A.D.EN.C.A
Association de Défense de l'ENvironnement de Claye-Souilly et ses Alentours
Régie par la loi du 1^{er} Juillet 1901
Siège Social : 7, rue du 8 Mai 1945 prolongée 77410 CLAYE-SOUILLY

Objet : Enquête publique unique du 14/11 au 23/12/2022 ayant pour objet une demande d'autorisation environnementale et de modification de servitudes d'utilité publique présentées par la société Placoplatre pour l'exploitation d'une carrière de gypse sur les communes de Coubron et de Vaujours (fosse d'Aiguisy- fort de Vaujours)

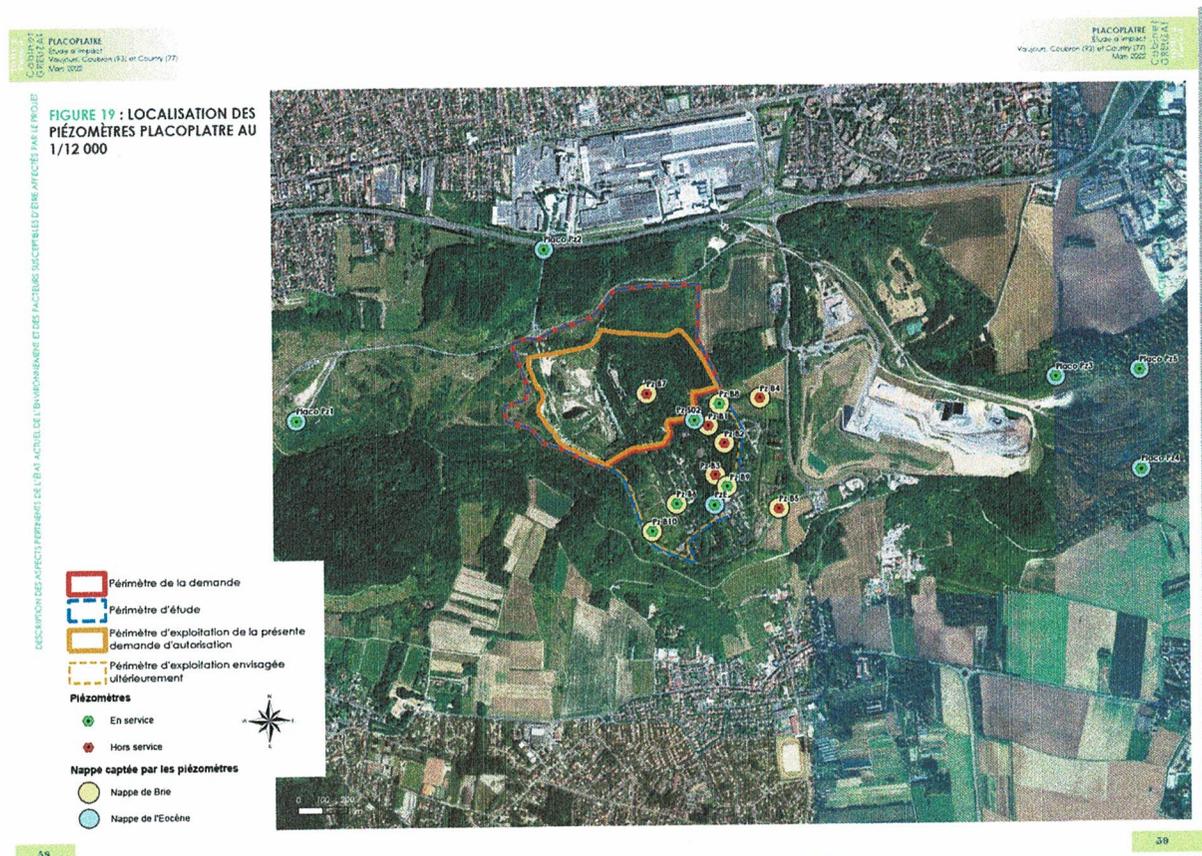
Au vu de la carte ci-dessus présentée à la page 5 du Tome 2 partie 3 E nous constatons que Placoplatre ne prévoit pas d'installer des piézomètres pour contrôler les eaux souterraines dans le périmètre de la demande.

Plusieurs piézomètres doivent être implantés sur le périmètre d'exploitation de la présente demande dans les nappes de brie et de l'éocène supérieur comme le recommande le Ministère de l'Ecologie dans son guide « Surveillance de la qualité des eaux souterraines appliquées aux ICPE et sites pollués » de juin 2019 page 18 « Comment orienter le choix du nombre et du lieu d'implantation des points d'accès à l'eau souterraine »
